Asunto: Respuesta a PQRS N° 202507010912 del 11 de julio de 2025

Asunto: Requerimiento de intervención a muro de 3 metros con una inclinación

Figura 1. Muro con pequeñas inclinaciones

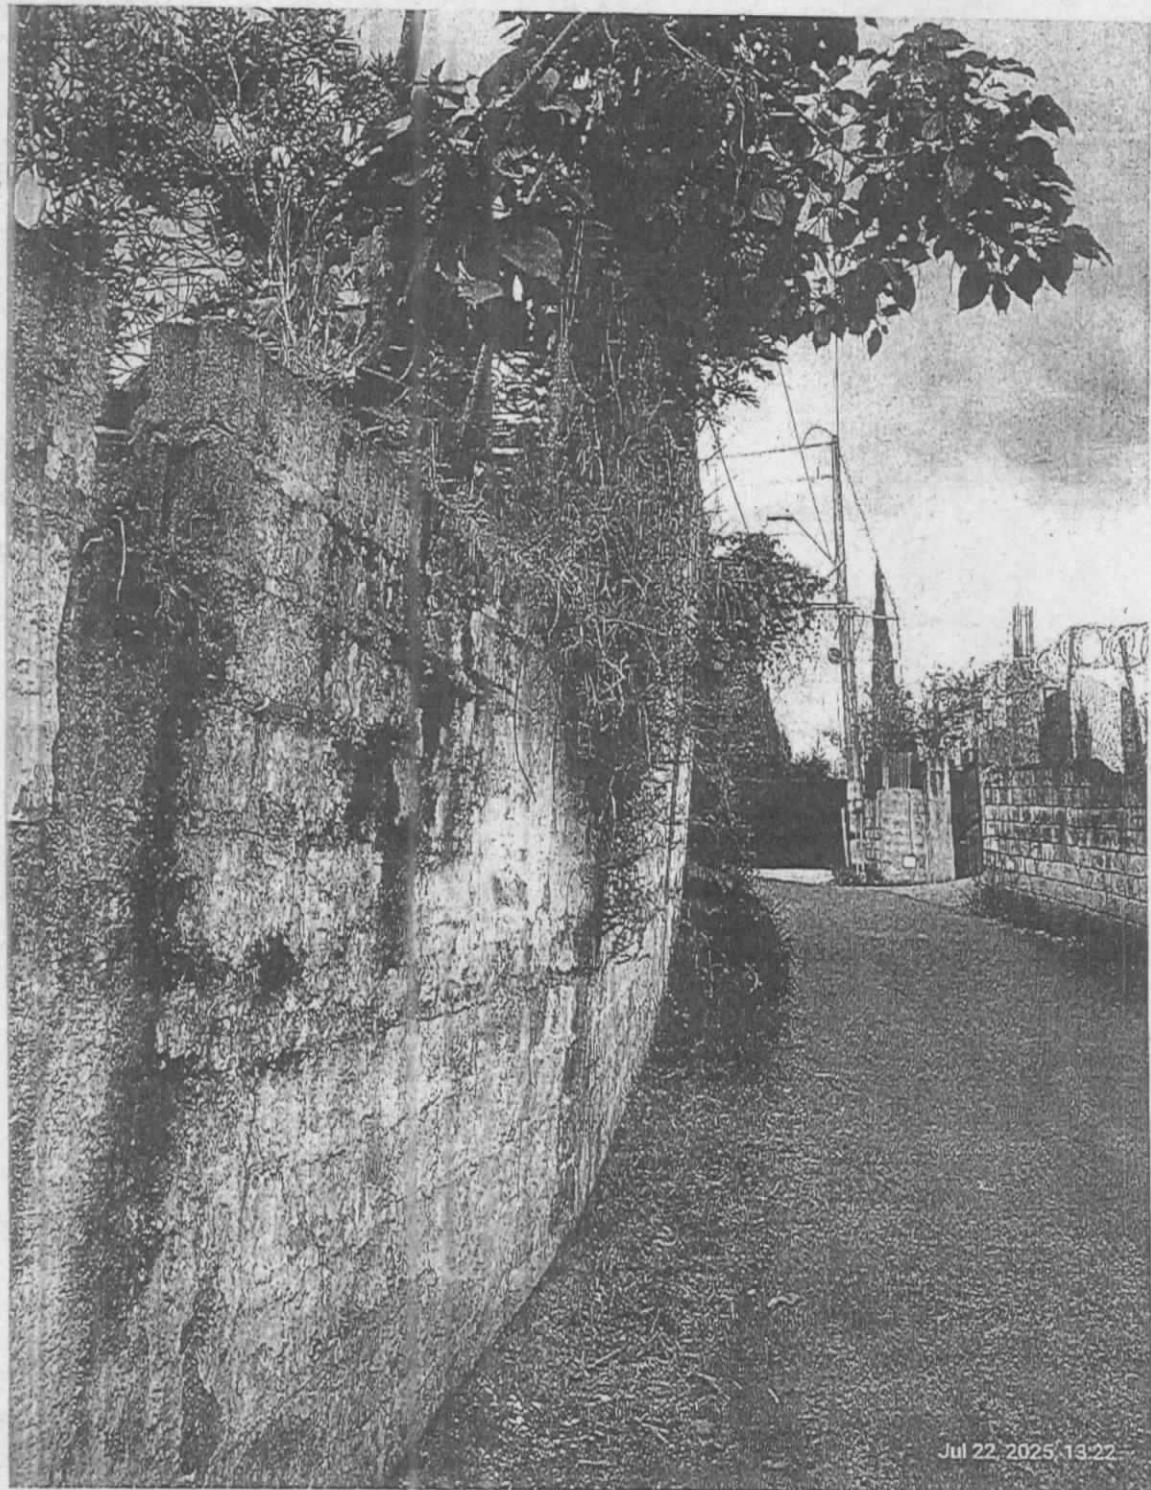
El pasado 22 de julio el equipo personal de Gestión del Riesgo de la Secretaría de Infraestructura por la siguiente solicitud "En el sector Los Monjes de la vereda La Miel se viene presentando un riesgo ya que hay un muro de 3 metros con una inclinación muy riesgosa, lo que puede generar un accidente para lo que transitan en el lugar. Sitio exacto es en las coordenadas 6.102661, -75.621372". En el sitio se observó un muro con diferentes alturas en una parte de 2,40 m y la más alta con 4,30 m de altura. Las inclinaciones no son muy grandes, como se observa en la Tabla 1 y el muro no tiene mucha perdida de verticalidad. El muro presenta una gran grieta con escalas, pero sin grandes desplazamientos fuera de su plano, el muro se observa en la Figura 1.

Altura [m]	Inclinación [°]	Con empuje de tierras	Altura de lleno [m]
2,40	2,7	No	NA
4,30	2,8	Si	3,57

En la parte más alta el muro tiene una longitud exenta de 73 cm, por lo que se requiere, liberar parcialmente el muro de empujes de tierras y /o realizar un anclaje con tirantes a una viga o columna de confinamiento de la mampostería para evitar que el muro pueda volcarse. En el sitio se indicó que una parte de muro colapsó durante la realización de una brecha en la vía pública. Se recomienda también la finalización de muro con columnas y vigas de confinamiento. En el sitio se indicó que esto requiere una licencia de construcción con modalidad de cerramiento (es la autorización para cerrar de manera permanente un predio de propiedad privada) por parte de la Secretaría de Planeación de acuerdo con el Decreto 1077 de 2015.
